## ACLARATORIA CON CONSULTA N° 1

**OBRA:** CONSTRUCCIÓN JUZGADO CIVIL LABORAL- JUZGADO DE INSTRUCCIÓN OFIJU- MONTE CASEROS-

**UBICACIÓN:** Calle Mendieta y Pellegrini.

**CIUDAD:** MONTE CASEROS – CORRIENTES

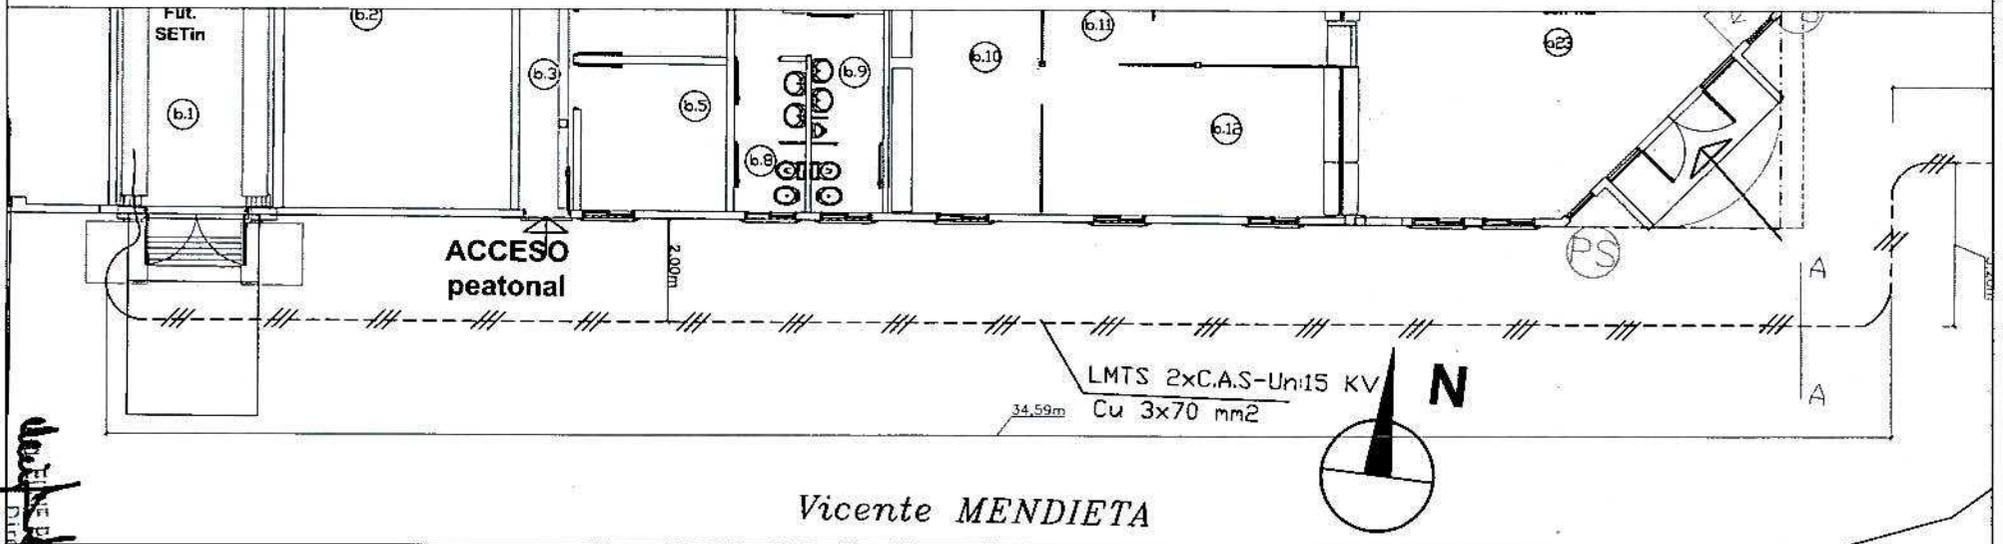
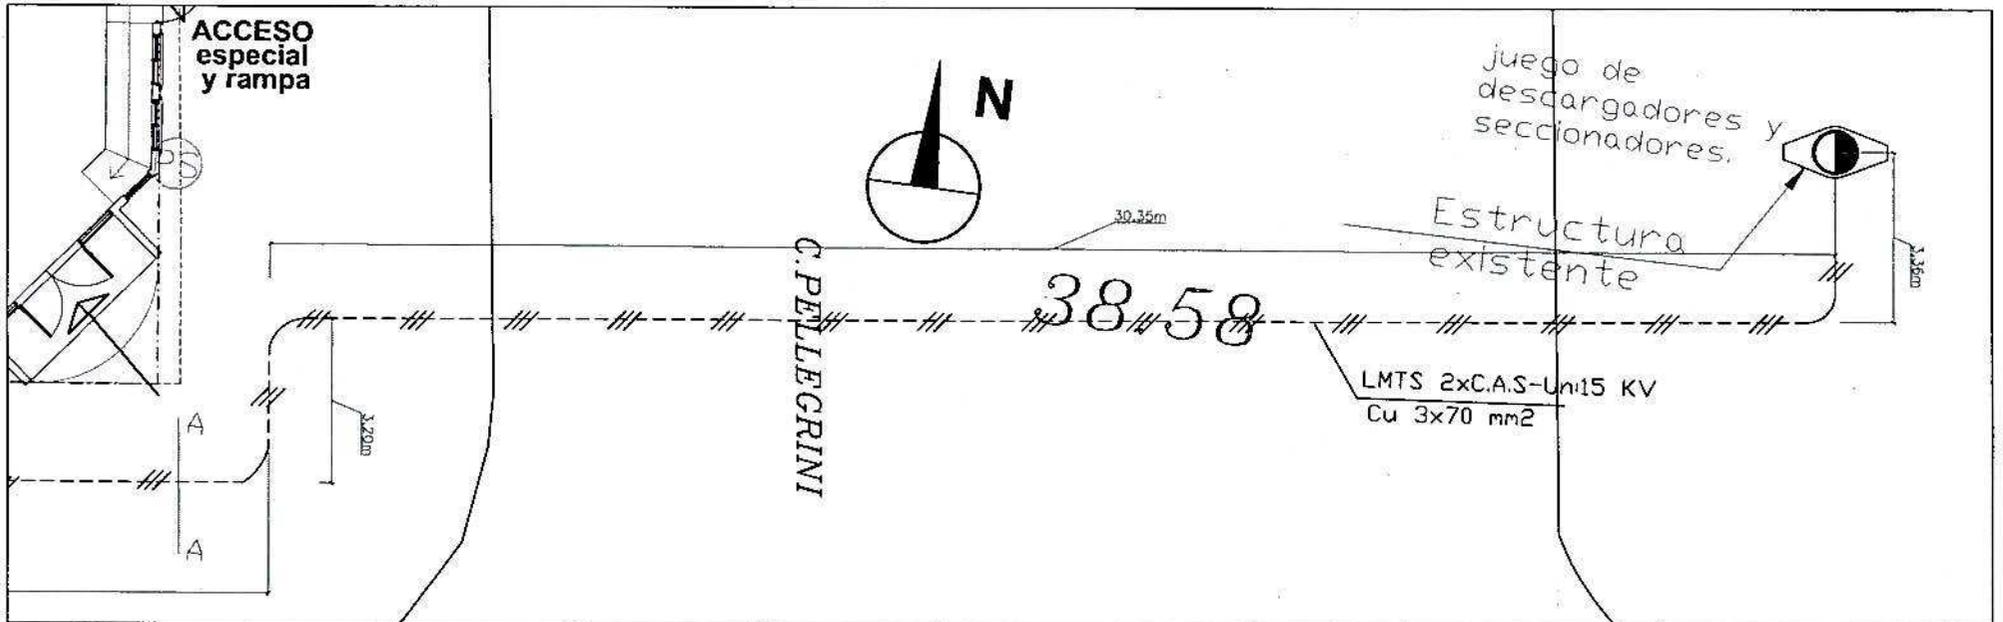
**7-Consulta 7:** Donde se conecta la energía de obra y si de esa conexión quedará al final del Juzgado?

**Respuesta 7:** Con respecto a lo especificado en el punto **16.7.5 (tendido de conductores subterráneos - nexos de media tensión)** del pliego de especificaciones técnicas se aclara y tal como se manifiesta en dicho punto: que el potencial oferente deberá cotizar los materiales y mano de obra necesarios para construir y poner en servicio el nexo de media tensión.

No deberá cotizar la provision del cable de media tensión subterráneo tripolar armado de cobre de 70mm<sup>2</sup> de sección para las fases y pantalla electrostática de 35mm<sup>2</sup>, categoría II con aislación XLPE apta para 15 kv.

La provision de los metros necesarios de este cable será provisto por el comitente. Lo que si deberá cotizar el potencial oferente es la mano de obra y ayuda de gremios para el transporte del cable de media tensión a entregar en los depositos del Poder Judicial sitios en av. J.R. Vidal n° 2080 de Corrientes Capital desde su lugar de entrega hasta el lugar donde se esté desarrollando la obra y al momento de ejecutar el tendido del mismo.

Con respecto a los trabajos previstos en este item se aclara especificamente conforme lo manifiesta el P.E.T. en este punto que la traza o recorrido del cable de media tensión desde el distribuidor de la zona hasta el local con destino a SETIN es la detallada y explicada en el punto **16.7.5 objeto del presente, Item "Nexo de Media Tension"** para mayor claridad se adjunta en forma anexa croquis detallado en formato PDF en 2 fs. con la traza prevista para el nexo individualizado precedentemente. Esta documentacion forma parte del proyecto ejecutivo presentado y aprobado por la Dirección Provincial de Energia.
